改善箇所説明図

基準不適合発生箇所

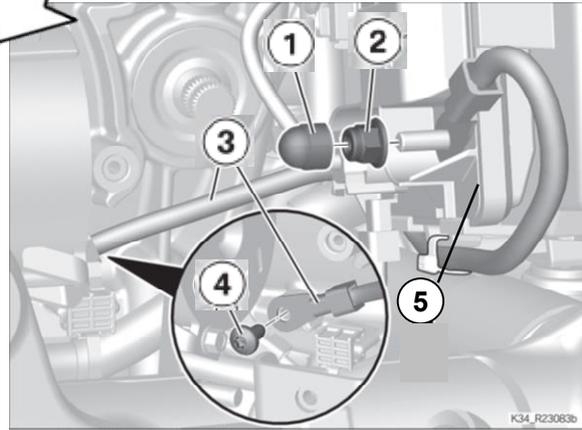
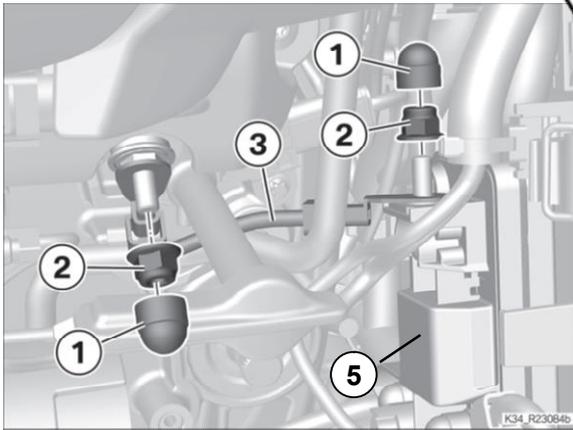
リバース制御ユニットにおいて、製造指示が不十分なため、組立工程時のシーリング不良により、ユニット内に水分が侵入し内部の電気コンタクトが腐食することがある。そのため、そのまま使用を続けると、ユニット内で過熱され電子回路が熱損傷し機能不良になり、最悪の場合、火災に至るおそれがある。

注：□ は、取外しを行う部品を示す。

全車両、当面の措置として、当該ユニットの機能を停止する。なお、対策が決定しだい恒久対策を実施する。
